**Commission économique pour l'Europe**

**Forum mondial de l'harmonisation des Règlements  
concernant les véhicules****191<sup>e</sup> session**

**Accord de 1958 : Examen de projets d'amendements  
à des Règlements ONU existants, soumis par le GRSP****Proposition de série 09 d'amendements au Règlement ONU  
n° 16 (Ceintures de sécurité)****Communication du Groupe de travail de la sécurité passive\***

Annexe 2, lire :

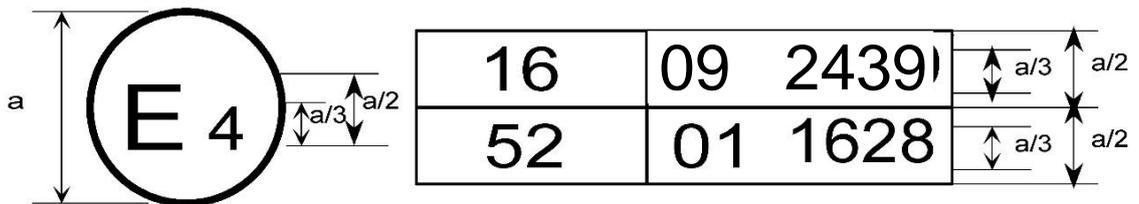
La marque d'homologation ci-dessus ... modifié par la série 09 d'amendements.

La marque d'homologation ci-dessus ... le Règlement ONU n° 16 comprenait la série 09 d'amendements, et le Règlement ONU n° 52 la série 01 d'amendements.

2. Exemples de marques d'homologation pour ce qui est des ceintures de sécurité (voir par. 5.3.5 du présent Règlement)

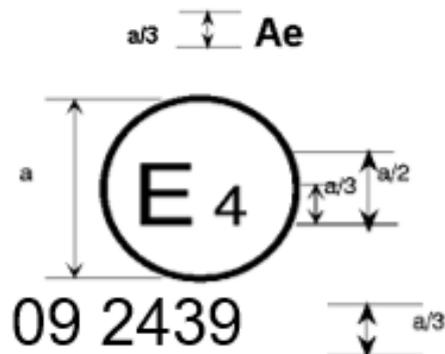
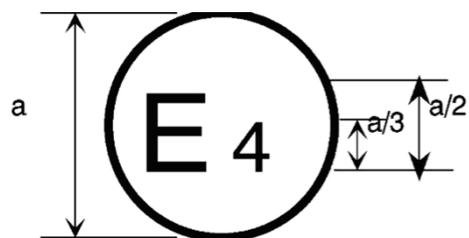
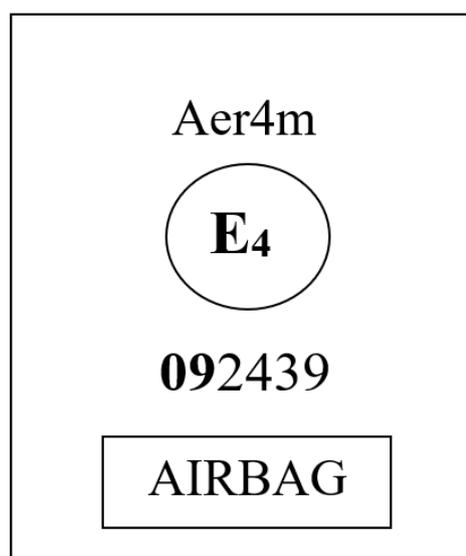
La ceinture ... les séries 06, 07, 08 ou 09 d'amendements au moment de l'homologation.

La ceinture ... les séries 06, 07, 08 ou 09 d'amendements au moment de l'homologation.

La ceinture ... les séries 06, 07, 08 ou 09 d'amendements au moment de l'homologation.

La ceinture ... les séries 06, 07, 08 ou 09 d'amendements au moment de l'homologation.

La ceinture ... les séries 06, 07, 08 ou 09 d'amendements au moment de l'homologation. Cette ceinture ne doit pas être montée sur un véhicule de la catégorie M<sub>1</sub>.

La ceinture ... les séries 06, 07, 08 ou 09 d'amendements au moment de l'homologation. Cette ceinture de sécurité doit être montée sur un véhicule muni d'un coussin gonflable protégeant la place assise considérée. ».
